# 改善箇所説明図

A  
部

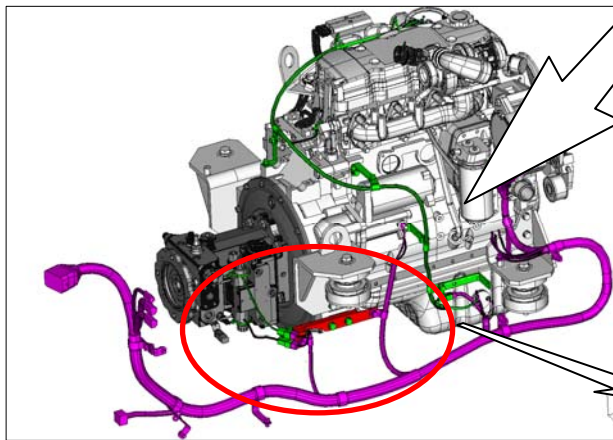
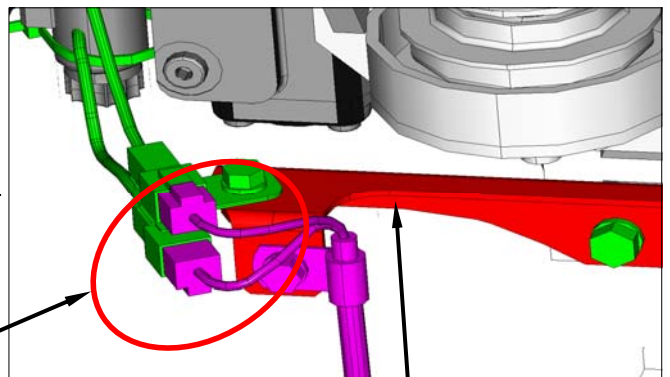
基準不適合発生箇所

ブラケット

走行モーターの制御用電気配線において、当該配線を固定しているブラケットが原動機の振動と共振し、制御用電気配線が断線する場合があります、最悪の場合、走行不能になるおそれがある。

全車両、配線固定用ブラケットを対策品に交換するとともに、制御用電気配線を点検し、損傷しているものは当該配線を新品に交換する。

注：□ は、交換部品を示す。

識別：作業完了車には、A部の位置にステッカ No. 2487 を貼付ける。
